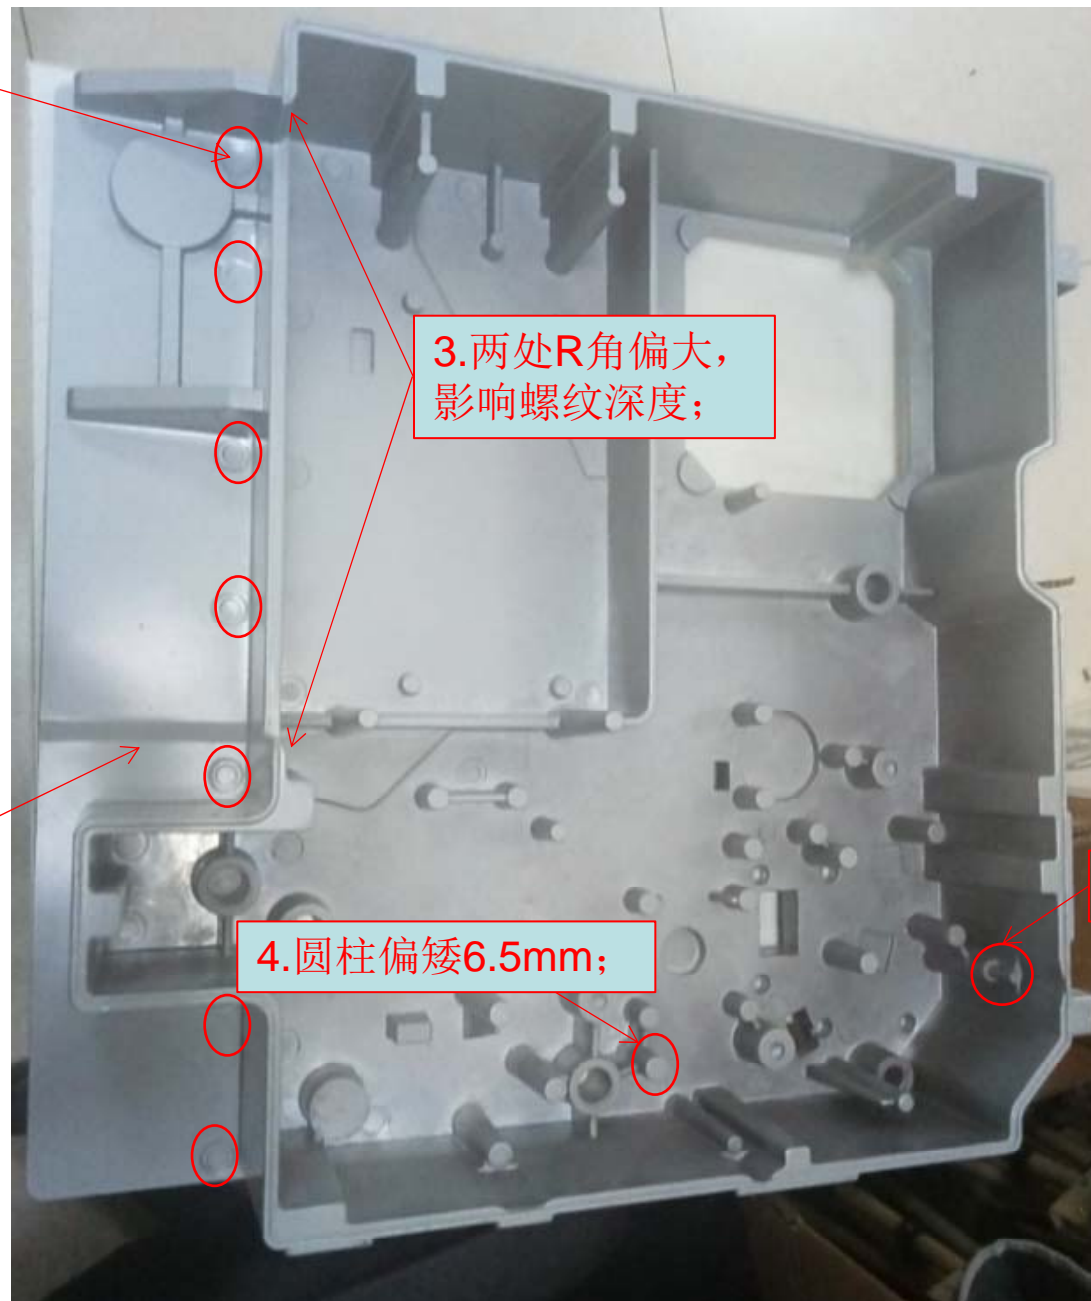
1.七处外观面顶针
须移开;

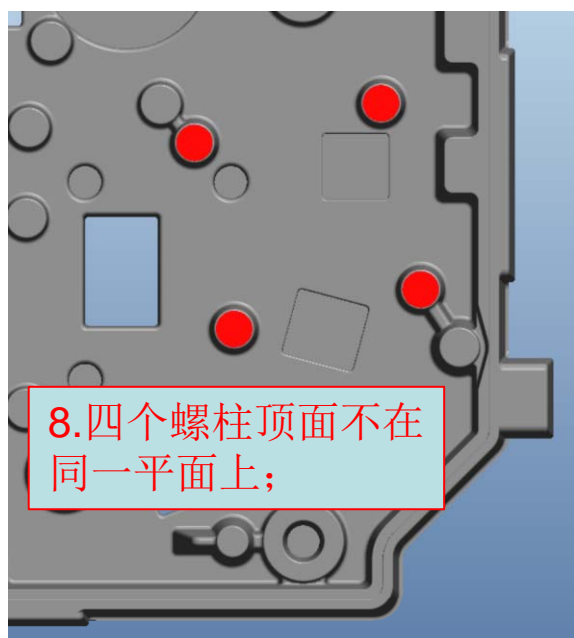
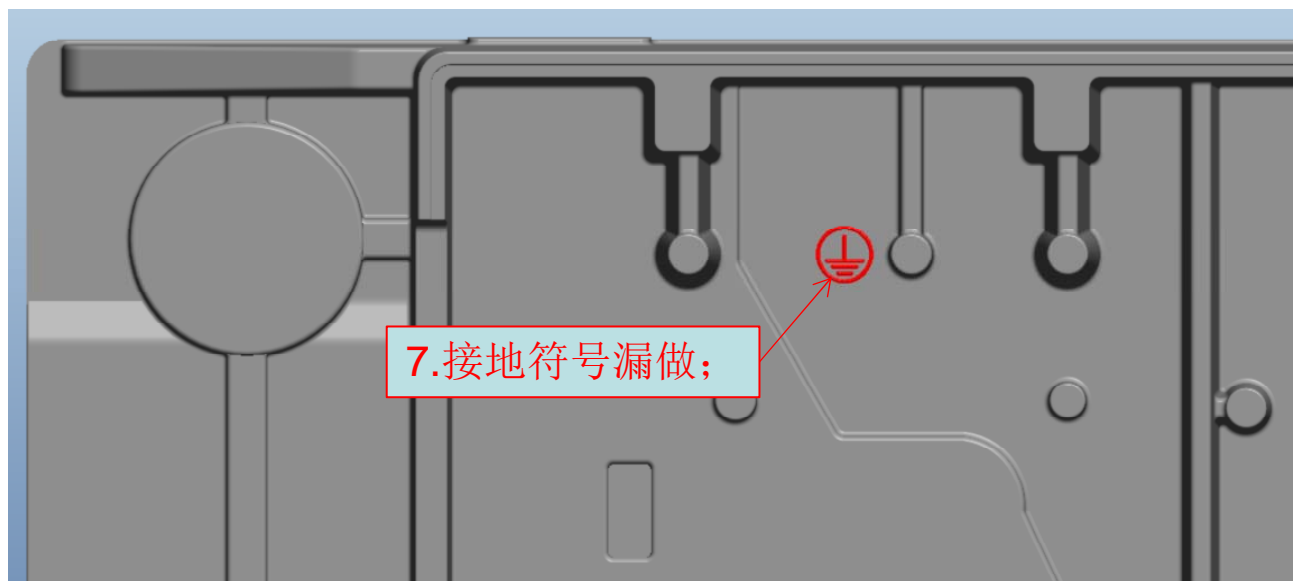
2.一处外观线变形,
需改善;

3.两处R角偏大,
影响螺纹深度;

4.圆柱偏矮6.5mm;

5.圆柱形状不对;

6.圆柱高度总体
偏低0.15mm;
